Bebauungsplan "Esslinger - 1. Änderung", Gemarkung Ötlingen - Beteiligung nach § 3 Abs. 2 BauGB

im Rahmen der Beteiligung nach § 3 Abs. 2 BauGB nimmt das Landratsamt zu dem Bebauungsplanentwurf wie folgt Stellung:

Vorhabenbezogener Bebauungsplan „Esslinger“ 1. Änderung gemäß § 13 a BauGB
Gemarkung Ötlingen Flur Lindorf Planbereich Nr. 30.01/1
Stellungnahme

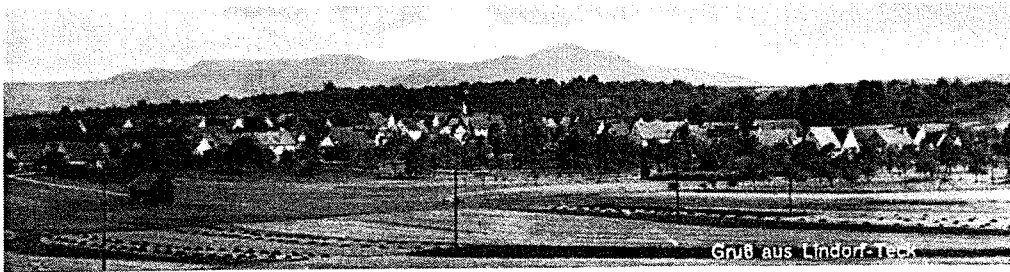
Auf die Bedenken bezüglich der Schallausbreitung durch die geplante Bebauung, und dem daraus reflektierendem Schall in Richtung Wohnhäuser Reuderner Str. 2 und 4 wird nicht eingegangen.

Das Beschallungsgutachten bezieht sich auf die die Nachbarbebauung der Zähringer Straße Tiefgaragen Ein/Ausfahrt, siehe Punkt 2.2. der schalltechnischen Untersuchung Nr. 691316/125852-1, vom 17.5.2017 der Firma GN Bauphysik, Auftraggeber der Bauträger Wohnbau Brutschin in Waiblingen.

2.2 Auswirkungen auf die Nachbarbebauungen: Untersucht wird die geplante gemeinsame Tiefgaragen Ein- und Ausfahrt auf der Nordseite des Grundstücks Richtung Zähringer Straße. Weitere schallimmissionstechnisch relevante Quellen sind zum jetzigen Zeitpunkt nicht bekannt.

Es wurden nicht die veränderten schalltechnischen Auswirkungen auf die Anwohner Reuderner Str. 2 und 4, durch den reflektierenden Schall des Durchgangsverkehrs berechnet und die sich daraus veränderten/erhöhten Dezibel Werte errechnet.

durch die neu geplante Bebauung in der Zähringer Straße kommt es an der gegenüberliegenden bestehenden Wohnbebauung (Reuderner Straße 2) zu keiner relevanten Pegelerhöhung durch Reflexionen an der Gebäudefassade. Die rechnerisch zu erwartende Pegelerhöhung (bei direkt gegenüber liegenden Hauswänden) von < 1 dB(A) ist nicht wahrnehmbar. Die tatsächliche Beeinträchtigung durch Reflexionen wird auf Grund des versetzten Grundrisses vermutlich noch geringer ausfallen.
